改善箇所説明図

対象部位
固縛装置(第一固縛)

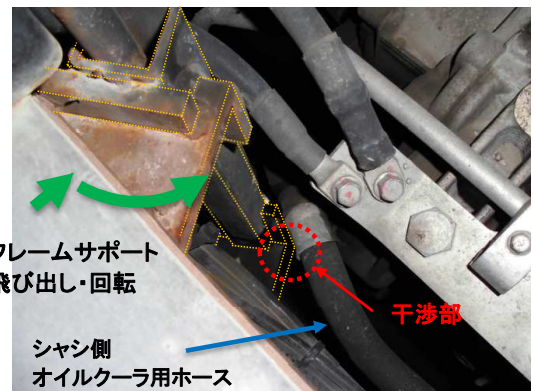
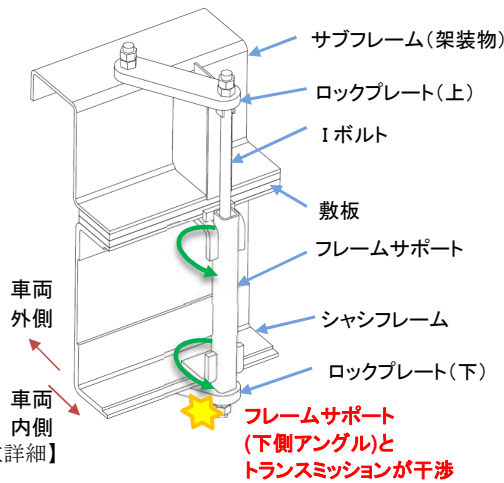
脱着装置付きコンテナ自動車のシャシフレームと架装物を連結する固縛装置において、
①ボルトの締付トルク管理が不適切なため、締付トルクが不足しているものがある。
②フレームサポートの設計検討および施工管理が不十分なため、フレームサポートが回転することがある。
そのため、そのままの状態で使用を続けると、オイルクーラー用油圧ホースとフレームサポートが干渉してミッションオイルが漏れ、最悪の場合、トランスミッションが焼き付き、走行不能となるおそれがある。
